訂正のお願い

2010.4 株式会社自研センター

*No.J-433 ニッサン ウイングロード 2006年4月(Y12系) を下記の通り訂正いたします。

P.34 B310片側リヤフェンダ、リヤアッパパネル取替

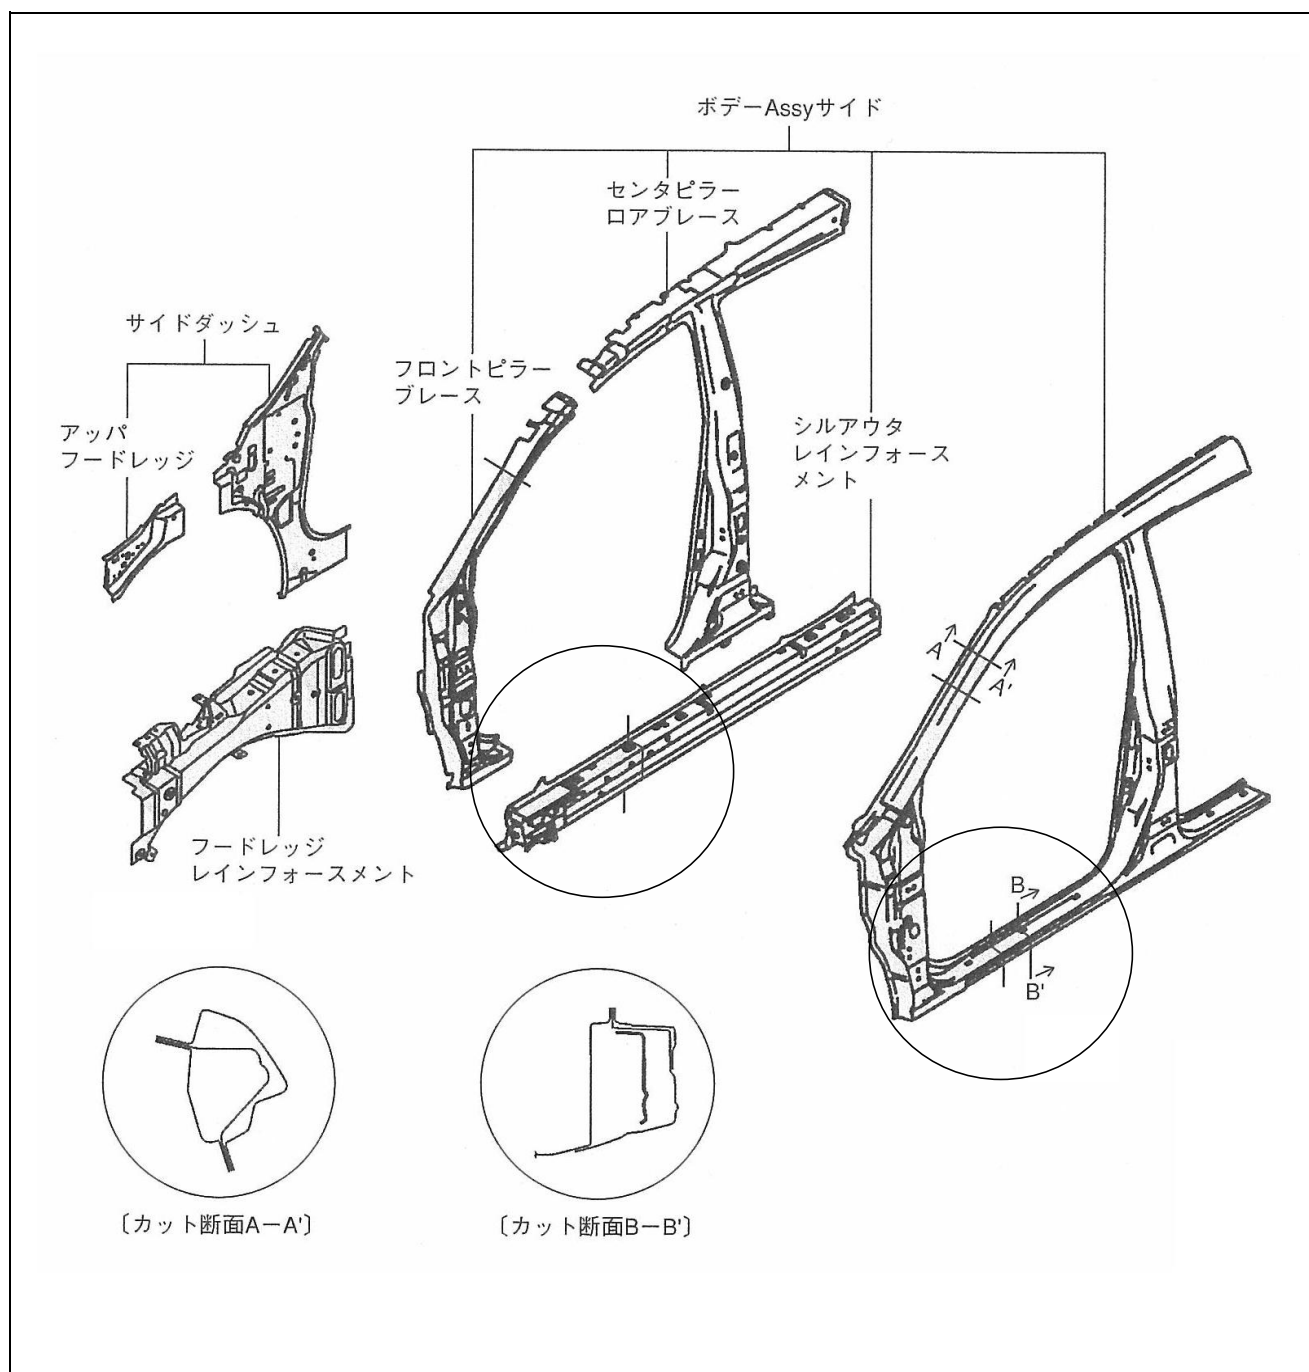
指数テーブル欄の一部削除訂正のため、差し替え願います。

P.27 B190片側フロントピラー、片側フードレッジレインフォースメント取替

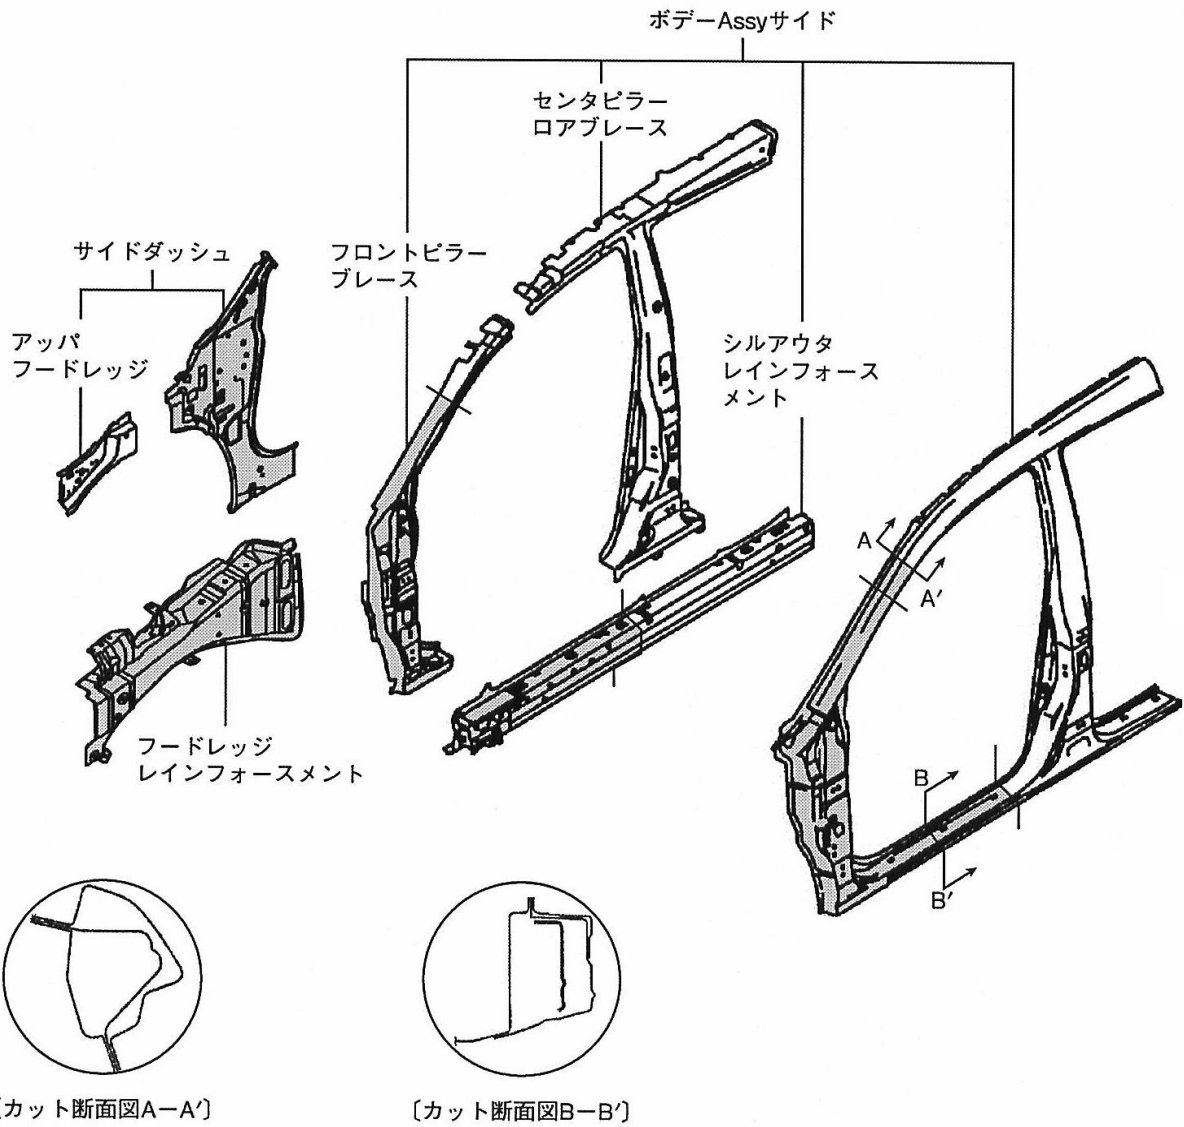
イラスト欄に誤りが有ったため、差し替え願います。

○：誤り箇所

P.28 B191片側フロントピラー取替

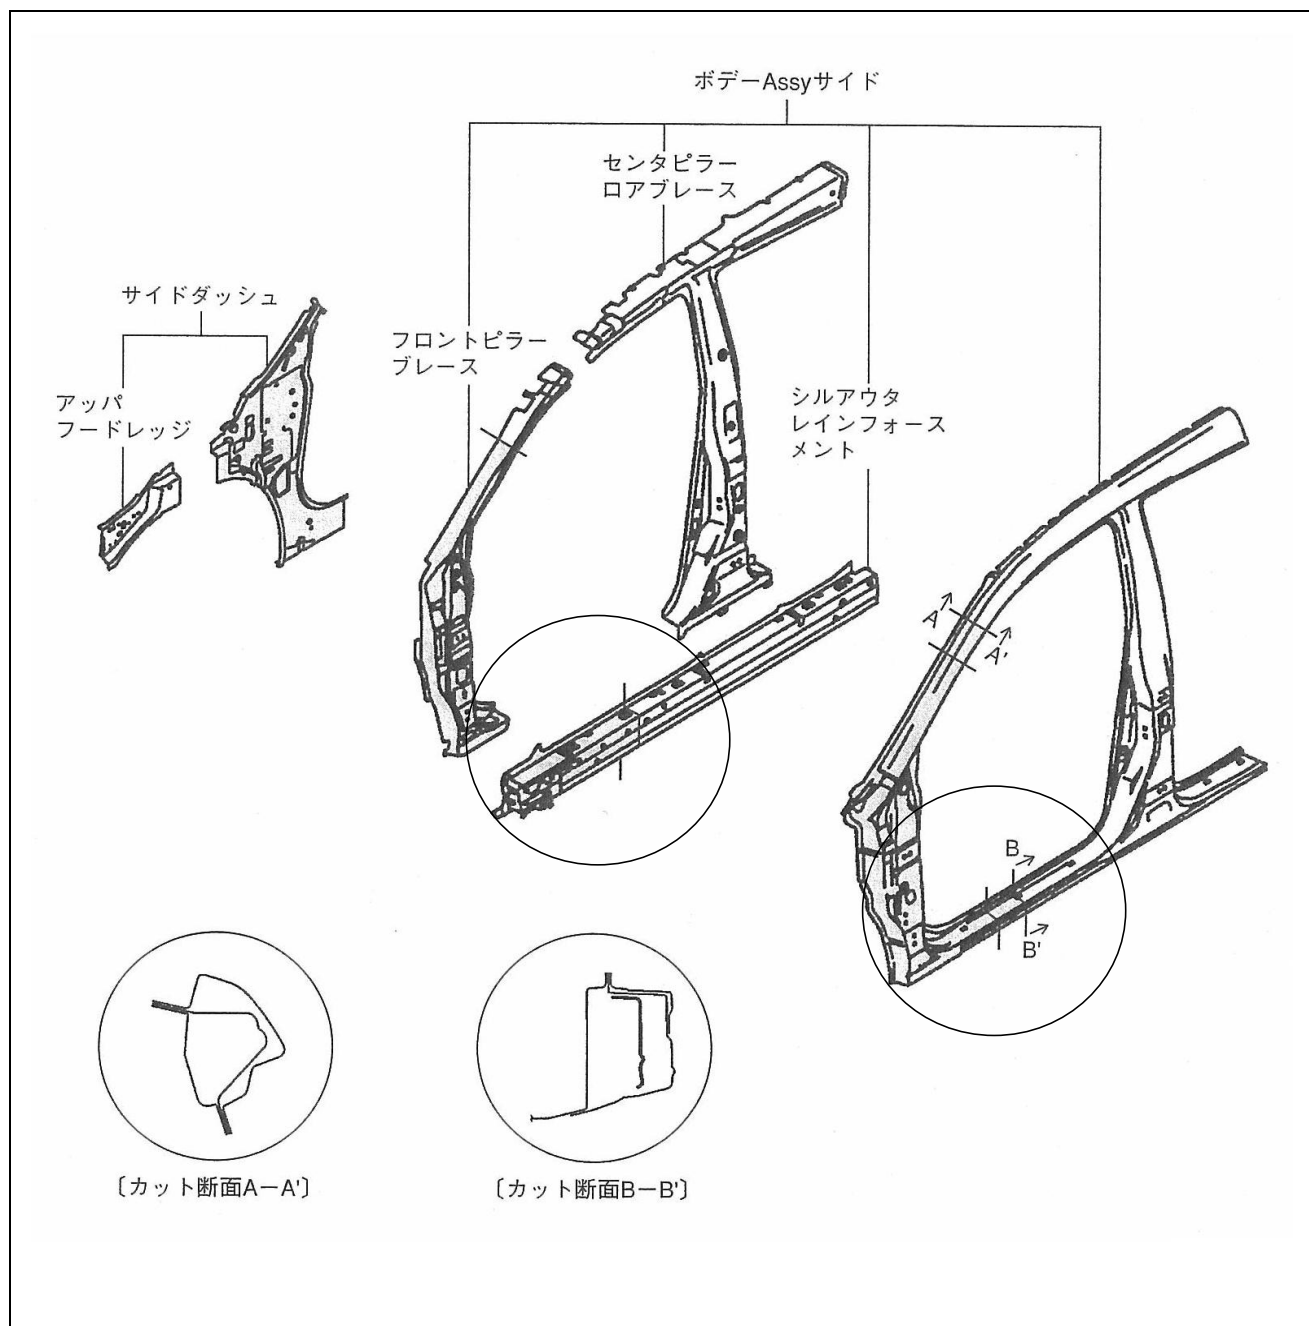
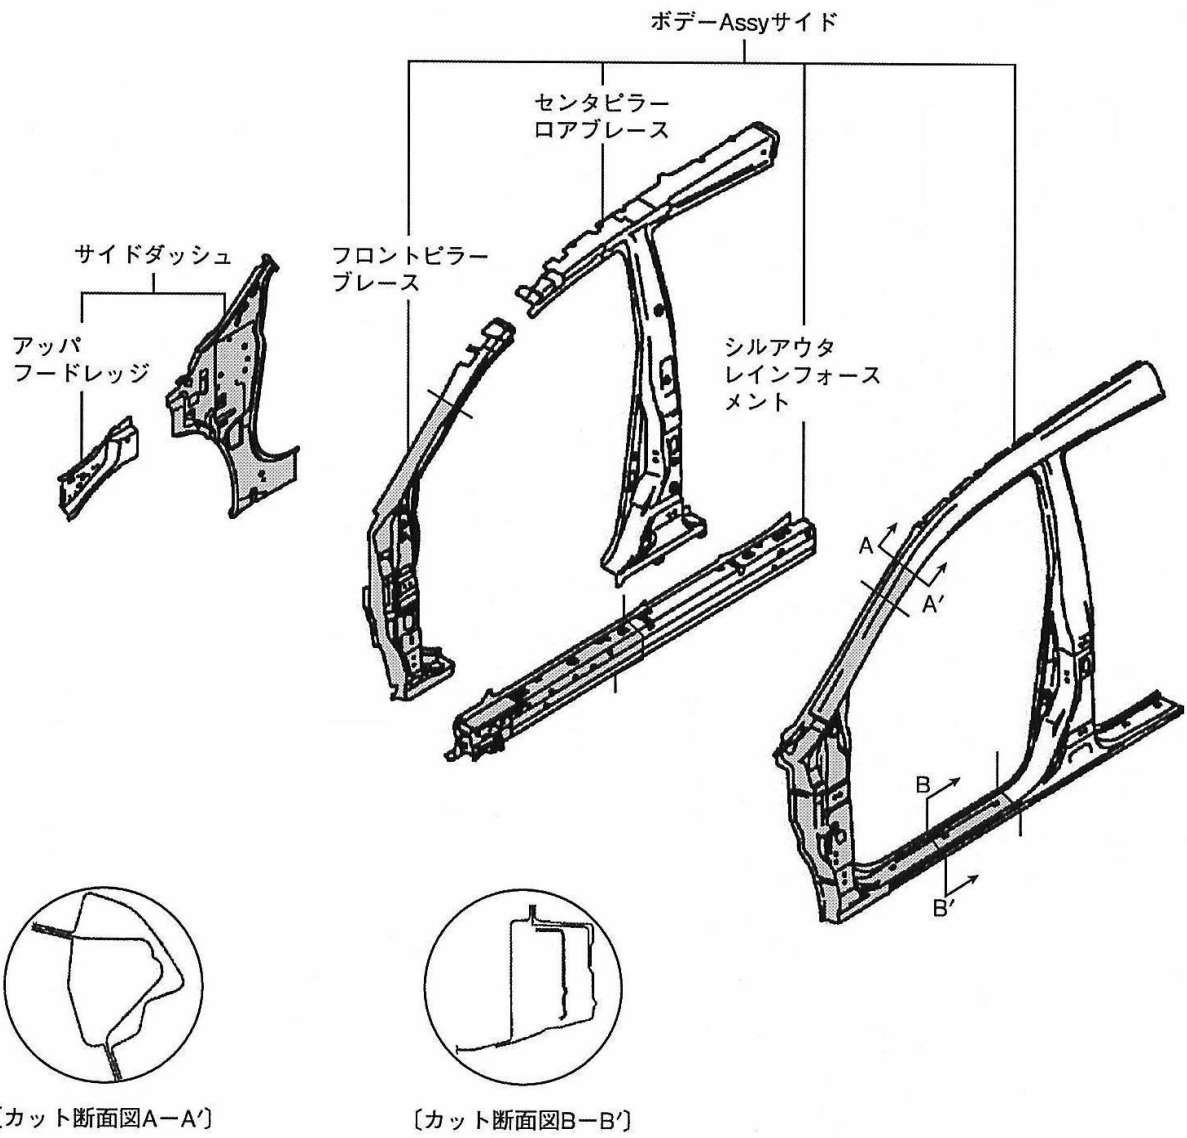
イラスト欄に誤りが有ったため、差し替え願います。

○ : 誤り箇所

P.30 B250片側センタピラー、片側アウトシル取替

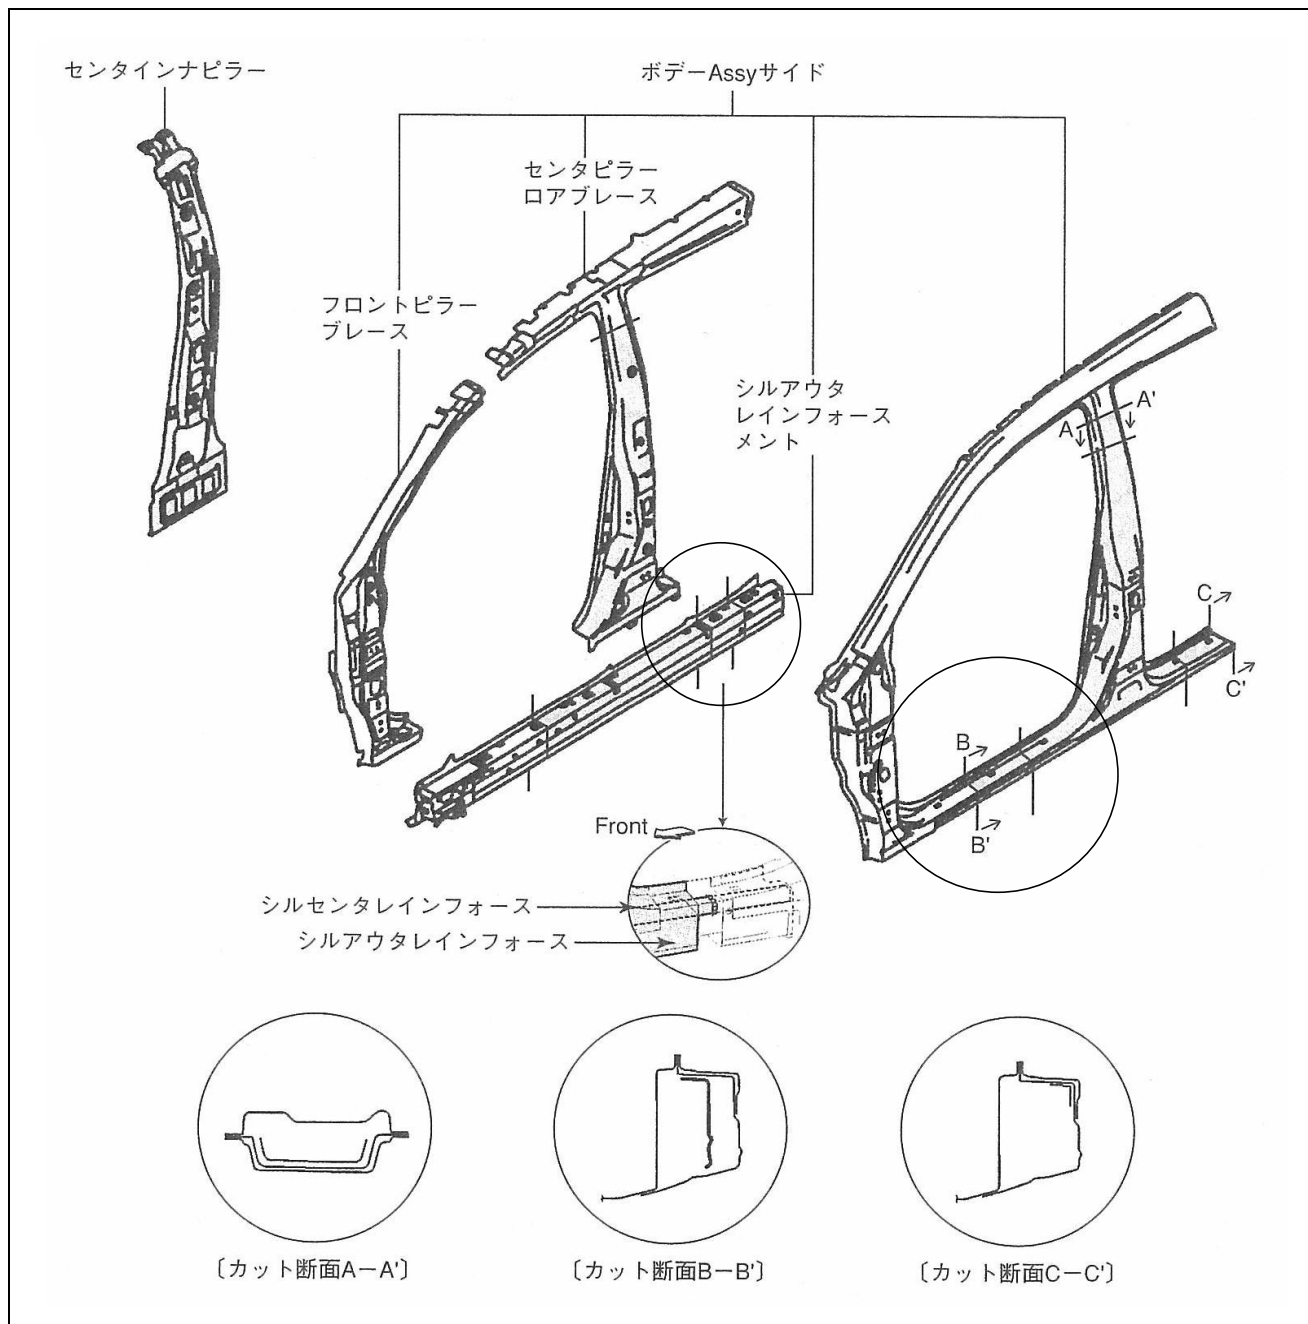
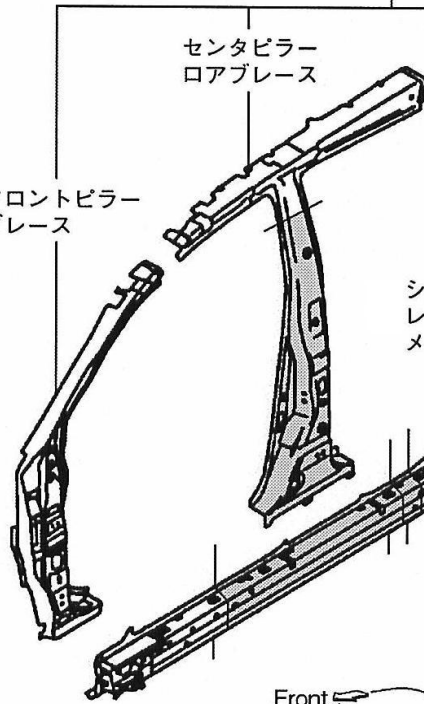
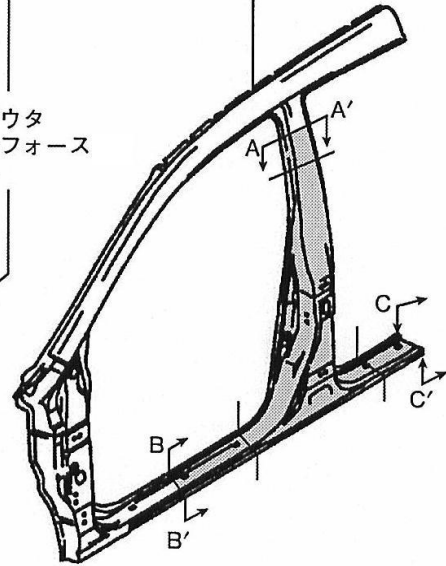
イラスト欄に誤りが有ったため、差し替え願います。

○ : 誤り箇所
